DODATEK č. 3

KE SMLOUVĚ O DÍLO č. 2017-0609/OR ze dne 22.9.2017

„VZ – Obnova historické části Podmokel – etapa C“

**Příloha č. 1 dodatku č. 3 smlouvy o dílo č. 2017-0609/OR -
Změny závazku ze smlouvy dle § 222 ZZVZ rozděleny dle jednotlivých
odstavců s odůvodněním včetně mapky se zakreslením prací**

SITUACE - VÍCE/MÉNĚ PRÁCE

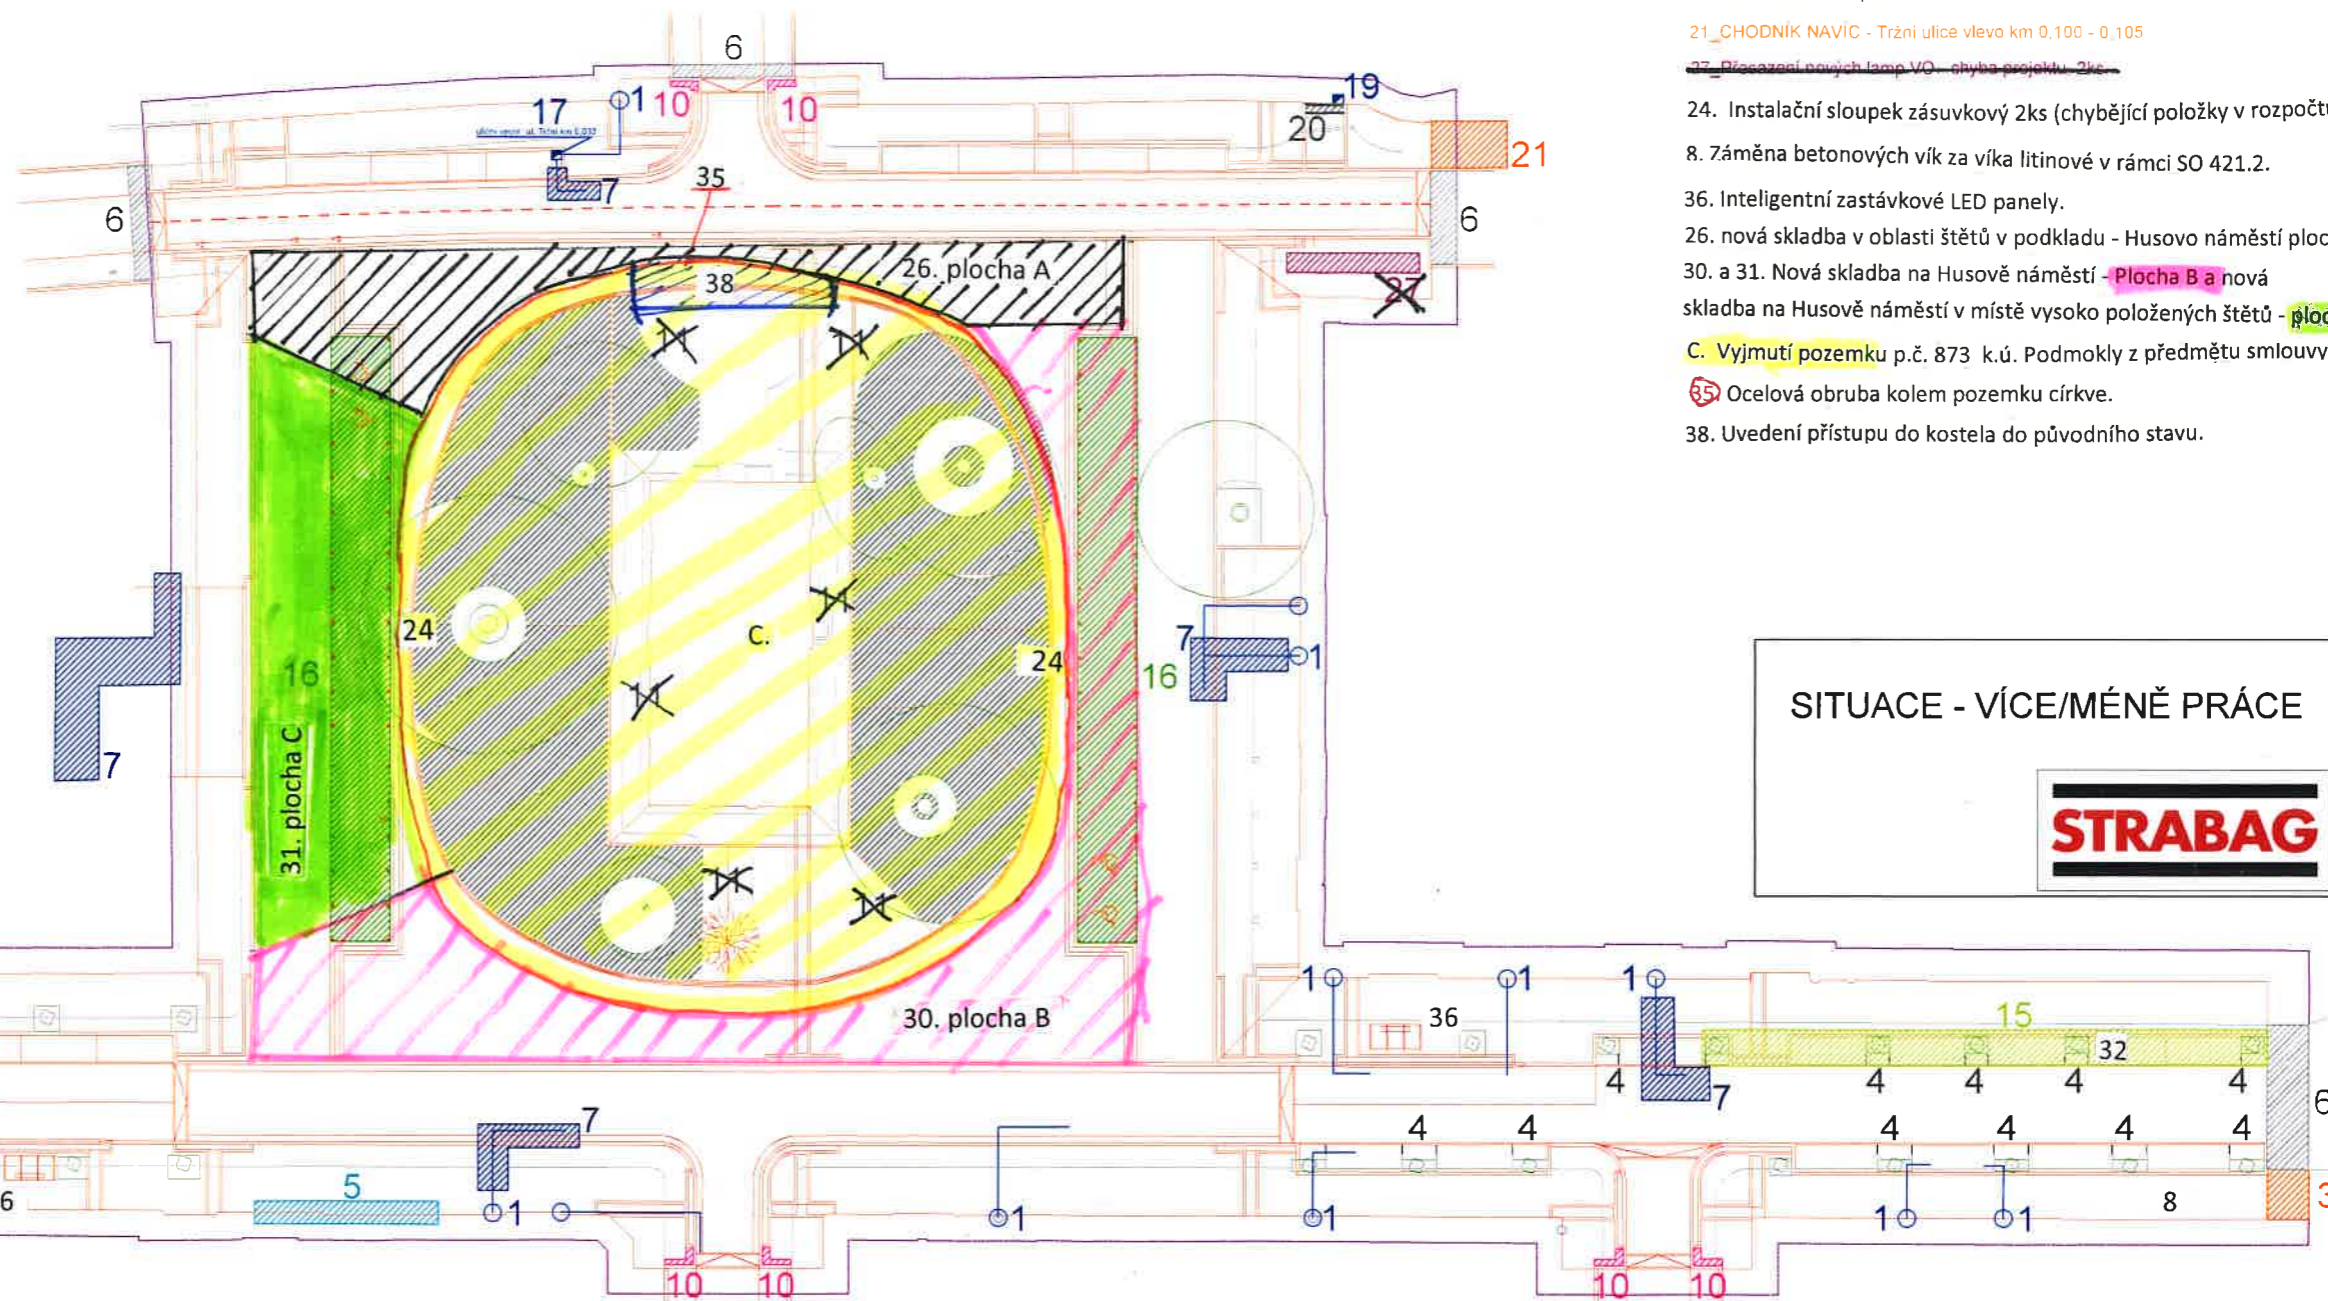
1_ usazení "gajgrů" vč. napojení na stávající kanalizaci

2_REALIZACE CHODNIKU NAVÍC NA ZU VLEVO (Roh u Bákardy - křižovatka Prokopa Holého a ulice Ruská)

3_PRODLOUŽENÍ NOVÉHO CHODNIKU - PROKOPA HOLEHO PRAVÁ STRANA KÚ

4_Změna parkovacích zářezek z betonových na nové kamenné z řezaných dílců

5_Usazení 3x provzdušňovacích mříží okolní zástavba na pozemku 917/1 - Prokopa holého km 0,055 - 0,071

6_Povrchy asfaltu navíc Prkopa Holého ZU a KÚ (km 0,300 a km 0,219), ulice Tržní ZU a KÚ (km 0,000 a km 0,095) + napojení ulice Tržní a Thomayerova

7_Čištění stávajících potrubí vč. kamerových zkoušek, průplachů a zkoušek průtoků

9_REALIZACE CHODNIKU NAVÍC NA ZU VPRAVO (naproti Bákardy)

10_Navýšení slepecké dlažby nad rámec projektu v křižovatkách Prokopa Hol.-Bezručova/Pizeňská a Tržní-Thomayerova

16_Změna projektu - změna z recykl. dlažby na dlažbu novou zl. 100 mm v oblasti parkovacích stání na Husově nám.

17_Uliční vpust' nad rámec projektu

19_Uliční vpust' nad rámec projektu - Ulice tržní levá strana km 0,090 (vjezd na parkoviště u Jordanky)

20_Nájezdny prah na výjezdu z parkoviště u Jordanky - Ulice tržní levá strana km 0,090

21_CHODNÍK NAVÍC - Tržní ulice vlevo km 0,100 - 0,105

8_Záměna betonových vík za víka litinové v rámci SO 421.2.
